改善箇所説明図

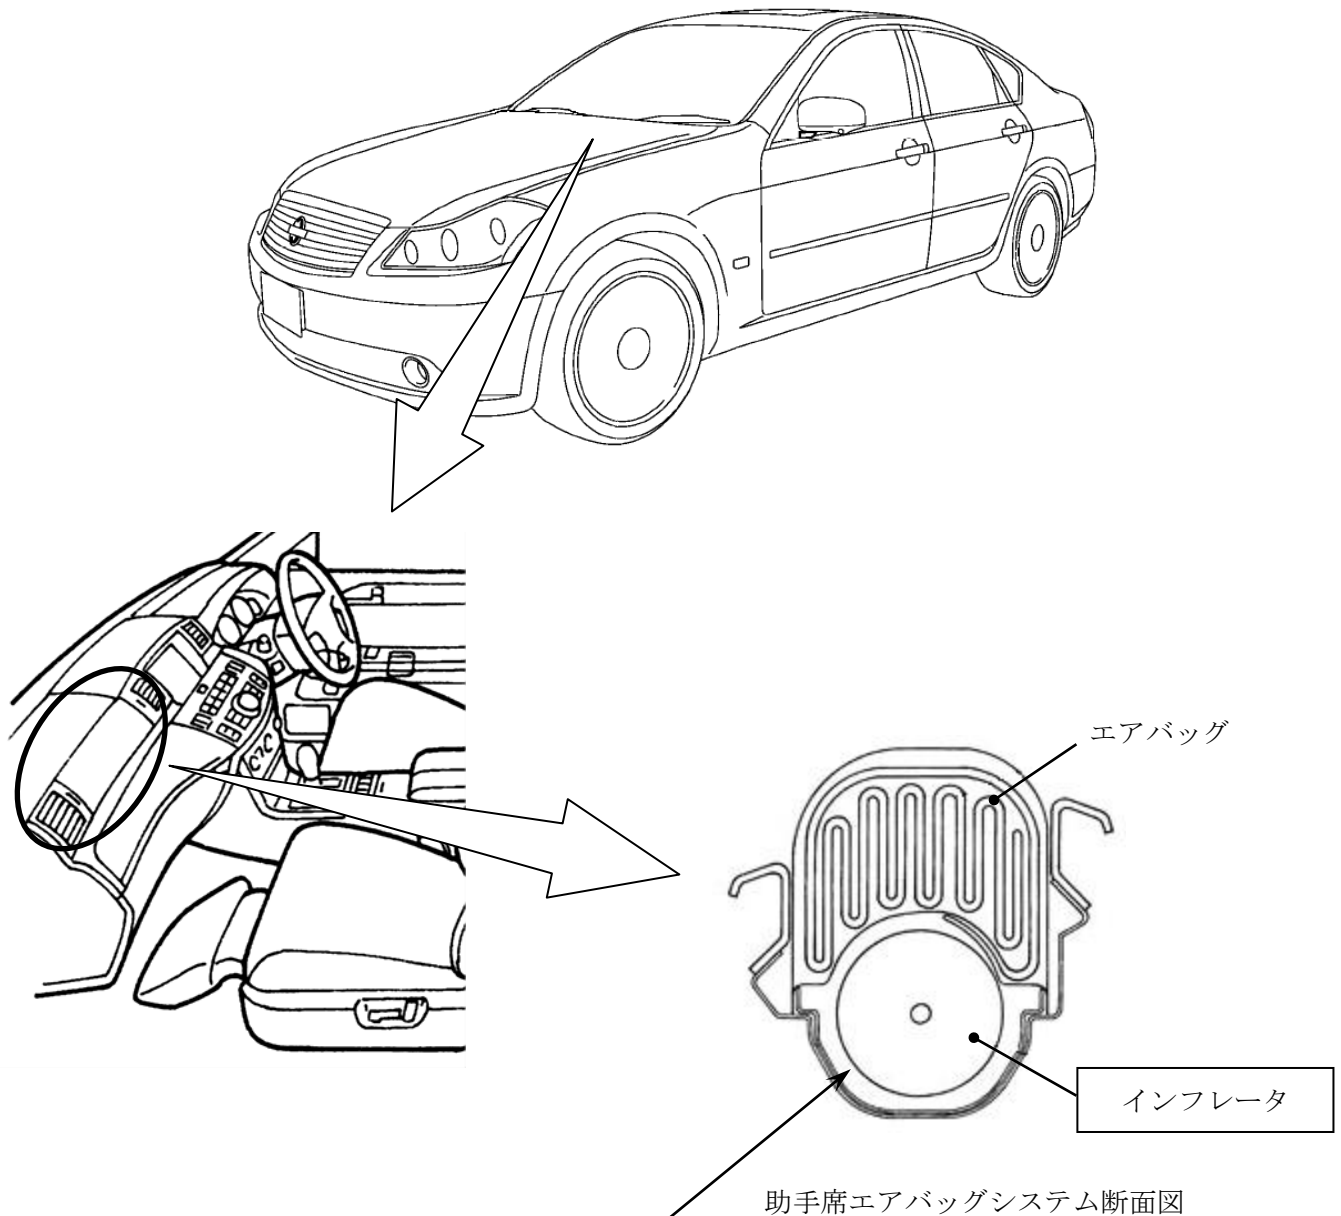
基準不適合発生箇所

特定の助手席エアバッグのインフレーター（膨張装置）において、原因は判明していないが、エアバッグ展開時にインフレーター容器が破損するおそれがあることから、全車両予防的措置として、当該インフレーターを交換する。

改善の内容

全車両、予防的措置として、平成27年5月13日付け、届出番号「3569」に含め、当該インフレーター容器の気密点検を行ない、気密不良のものはインフレーターを新品と交換、または、助手席エアバッグの機能を停止するとともに、助手席サンバイザ部に当該エアバッグが作動しない旨の警告を表示する。

また、交換用部品の準備ができた段階で、年式の古いものから順次新品と交換する。なお、交換部品については全数回収して原因調査を実施する。

識別：銀色のシールをモデルナンバープレートに貼る。
